伊川产业集聚区东园经八路(纬四路-纬六路)建设工程

四标段 清单疑问答疑

3、道路清单中，第13项，

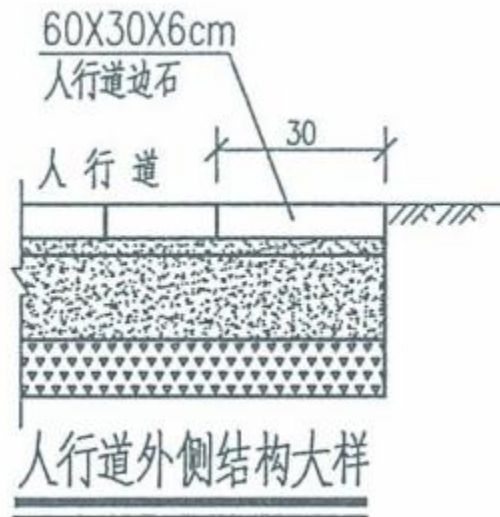
根据公布图纸，获悉，人行道边石，并无C15混凝土垫层，如下图，

请确定。

回复：该垫层做法同人行道道板砖基层。
